RADDOPPIO DELLA TRATTA PIADENA - MANTOVA, 1° FASE FUNZIONALE DEL RADDOPPIO DELLA LINEA FERROVIARIA CODOGNO-CREMONA-MANTOVA.

PROGETTO DEFINITIVO

RICHIESTA DI INTEGRAZIONI.

Richiesta integrazioni Commissione Tecnica
VIA/VAS [ID_VIP 5610]

Figura 9 Localizzazione e distanza dei punti di vista maggiormente prossimi al tratto di attraversamento del Canale Dugale

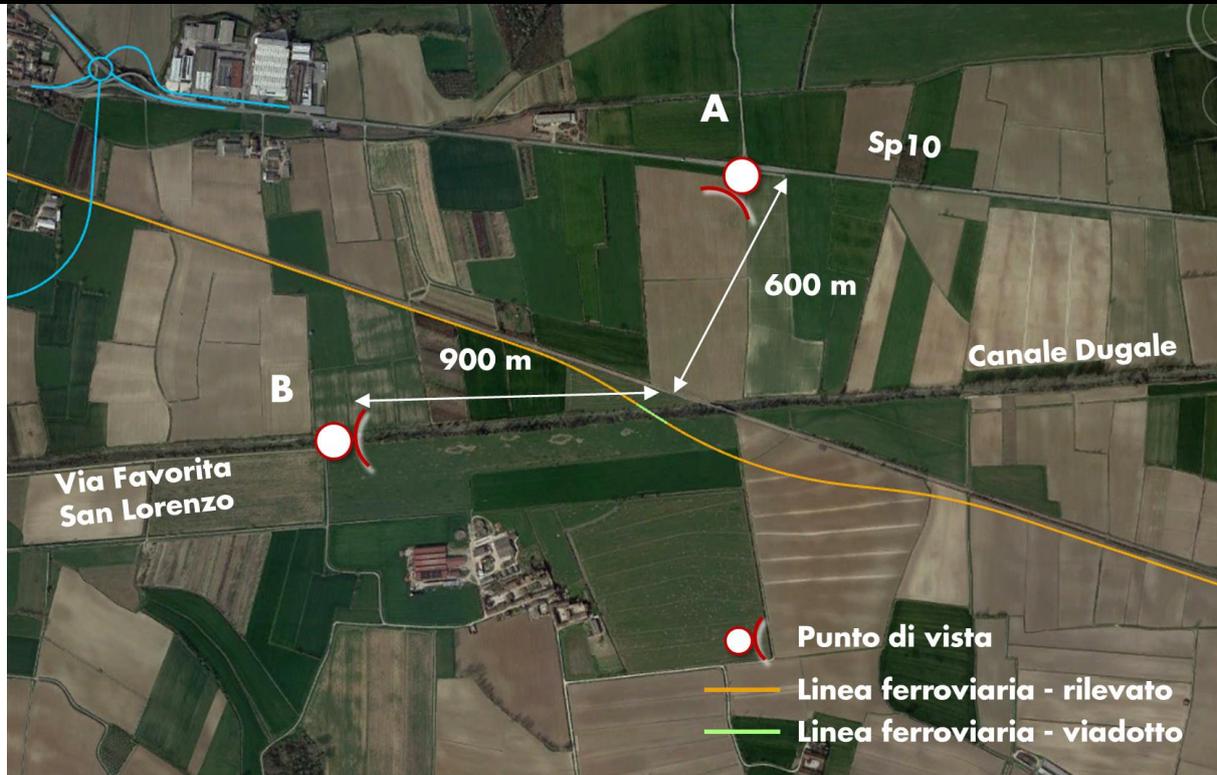
- *approfondire il tema dell'interferenza della variante viadotto VI01 sul Canale Dugale con il corridoio di salvaguardia della previsione viabilistica autostradale di interesse regionale Cremona-Mantova, presente nell'ultimo aggiornamento del PTR, "Aggiornamento 2020". Si rende noto che, in ottemperanza a quanto previsto dall'art.102 bis della L.R. 12/05, come modificata dalla L.R. 18/19, il progetto ferroviario in questione è subordinato all'ottenimento del nulla osta da parte dell'ente concessionario preposto alla infrastruttura stradale;*

Ciò premesso, un aspetto che si ritiene rivesta un ruolo dirimente al fine di comprendere se ed in quale misura non solo la presenza della nuova opera di attraversamento, quanto soprattutto la parziale diversa giacitura che la linea ferroviaria assume in corrispondenza dell'attraversamento del Canale Dugale, possano determinare delle modifiche sostanziali rispetto all'attuale configurazione, è rappresentato dal bacino di intervisibilità dell'intervento in questione.

Come si evince dal report fotografico riportato all'elaborato NM2503D22RHIM0001001A, l'area circostante l'attraversamento del Canale Dugale è del tutto priva di assi viari, di qualunque ordine ivi compresa la viabilità interpodereale. Nello specifico, gli assi viari più prossimi al punto di attraversamento, rappresentati dalla Sp10 e dalla Via Favorita San Lorenzo, nel punto di maggiore prossimità distano da questo rispettivamente 600 e 900 metri circa (cfr. Figura 9).
